報告書 No, E43Q-051a

## TX350+SKL シリーズ アクチュエーター部 変更に関するお知らせ

さて、この度、空気圧操作式ボール弁 TX350+SKL シリーズにつきまして、アクチュエーター部を変更させていただきます。

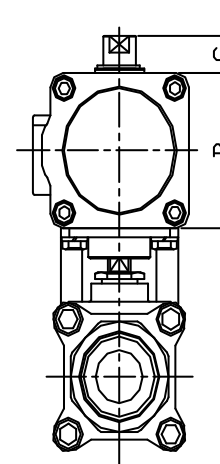
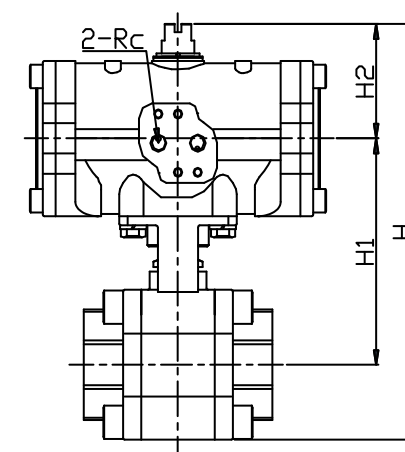
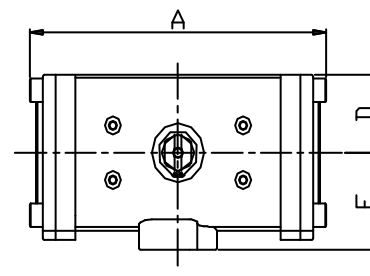
#### ①シリーズ名

従来型 : **TX350** +SKL シリーズ

新型 : **TX2** +SKL シリーズ

#### ②操作エア供給口

TX350 : Rc1/4

TX2 : Rc1/8

#### ③出力トルク(アクチュエーターサイズ:2DA・2DSR のみ)

**従来型 TX350 シリーズに比べ、約 24%トルクUP**

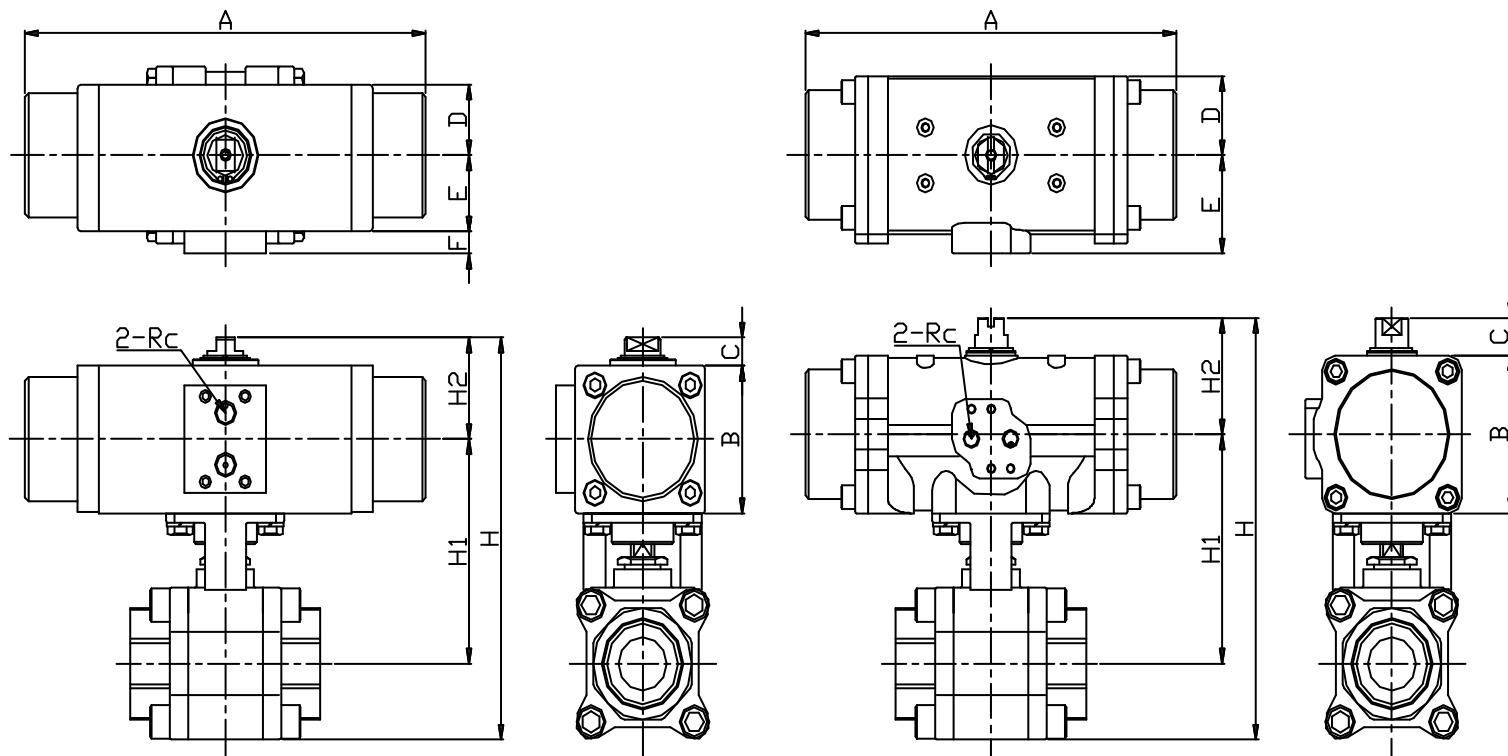
|    | 型式               | A   | B    | C  | D  | E    | F  | H1   | H2 | H     | Rc  |    | 型式               | A   | B    | C  | D    | E  | F  | H1    | H2   | H     | Rc  |
|----|------------------|-----|------|----|----|------|----|------|----|-------|-----|----|------------------|-----|------|----|------|----|----|-------|------|-------|-----|
| 現行 | TX350-1DA+SKL-8  | 130 | 62.5 | 12 | 31 | 34   | 12 | 70.8 | 43 | 135.5 | 1/4 | 現行 | TX350-2DA+SKL-32 | 180 | 79.5 | 15 | 38   | 41 | 12 | 121   | 54.5 | 216.5 | 1/4 |
| 新  | TX2-1DA+SKL-8    | 136 | 62   | 20 | 31 | 41.5 | -  | 70.3 | 51 | 143   | 1/8 | 新  | TX2-2DA+SKL-32   | 182 | 85   | 20 | 42.5 | 53 | -  | 123.5 | 62.5 | 227   | 1/8 |

【表中の下線部は、変更箇所を示す】
